改善箇所説明図

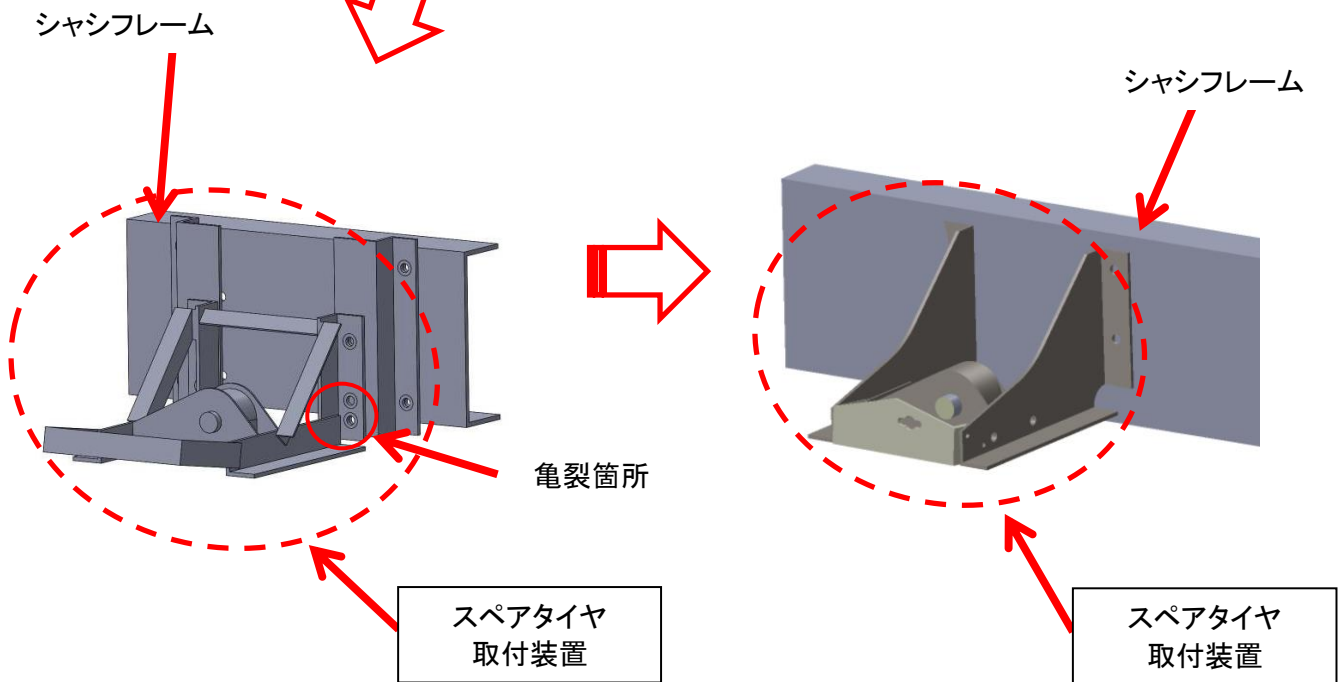
□ は交換部品、または、取り外す部品を示す。

バン型大型トラックのホイールベース間に取付けたスペアタイヤ取付装置において、強度設計が不適切なため、当該取付装置の強度が不足しているものがある。そのため、走行時の振動等により当該取付装置に亀裂が生じ、最悪の場合、破断してスペアタイヤ取付装置及びスペアタイヤが脱落し、他の交通の妨げとなるおそれがある。

全車両、スペアタイヤ取付装置を対策品に交換する。
